Décider avant d'engager.

Surélévation, cour végétalisée
et connaissance du climat local.

24 rue des Rancy - Lyon 3^e

Version 5 • Front Rancy • Propositions 2D et 3D • Sources jointes • Décision conditionnelle

Une vérification spatiale reproductible

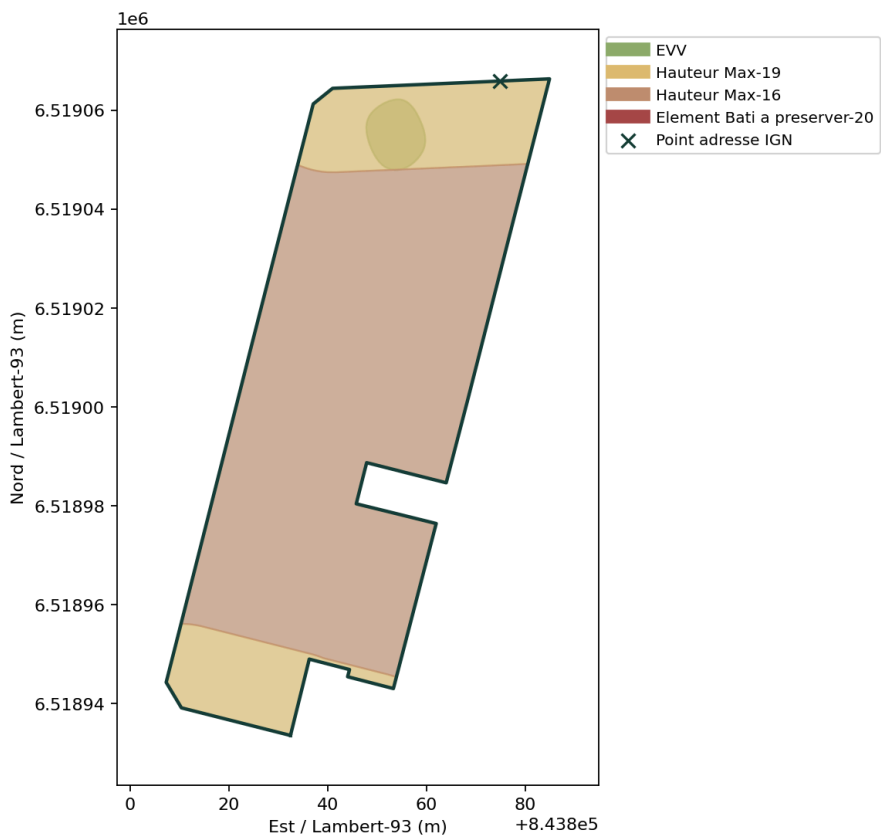
Hauteurs graphiques	Deux zones à 19 m et une zone à 16 m intersectent AV 2. La valeur 19 m ne s'applique pas à toute la parcelle.

Les couches de zonage, prescriptions, informations et servitudes ont été interrogées sur le polygone d'AV 2, y compris les assiettes SUP surfaciques, linéaires et ponctuelles. Les recouvrements ont été calculés en Lambert-93. Les petits contacts de limites sont distingués des emprises significatives.

Couche	Recouvrement géométrique indicatif
Hauteur 16 m	4 373 m² environ, soit 77,50 % du polygone.
Hauteur 19 m	Deux emprises d'environ 480 et 789 m² ; environ 22,49 % au total.
EVV	129,39 m² environ, soit 2,29 % du polygone.
Élément bâti n° 20	0,020 m² seulement ; fiche officielle : 77 rue Villeroy. Contact de limite à vérifier, pas preuve que l'immeuble du projet est protégé.

Calcul en Lambert-93 sur géométries IGN/GPU. Les surfaces d'intersection ne sont pas des surfaces constructibles. De petits écarts de raccord entre limites expliquent que les pourcentages ne totalisent pas exactement 100 %. Cette carte ne représente ni les bâtiments existants ni l'emprise du projet.

Voir le projet. Sans confondre image et preuve.

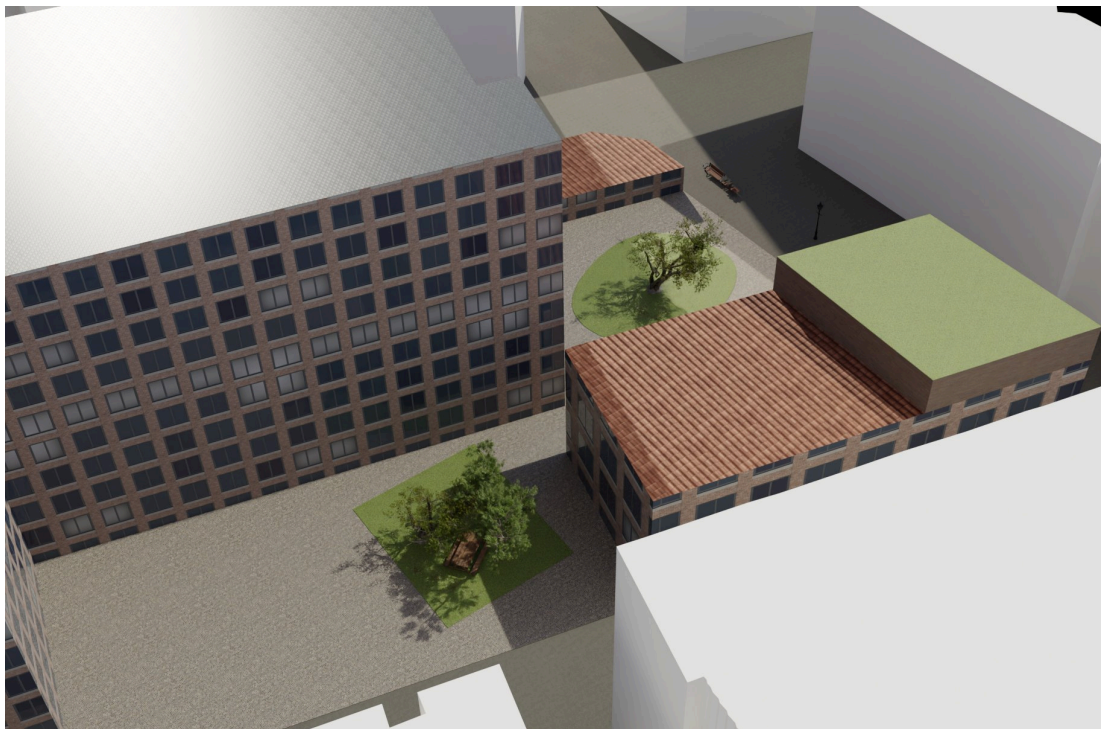
En bardage bois : surélévation indicative. En vert avec trois arbres : jardin proposé. En vert sombre au sol : emprise EVV, qui ne représente ni un bassin ni une mesure de végétation. Voisinage masqué dans cette vue rapprochée pour la lisibilité.

Des volumes simplifiés issus du référentiel IGN et une implantation d'étude. Les façades, toitures et plantations sont schématiques. Les textures de bois, enduit, béton, métal et gazon sont illustratives, sans relevé des matériaux existants. Les ombres servent la présentation ; elles ne constituent ni une étude d'ensoleillement datée ni une simulation microclimatique.
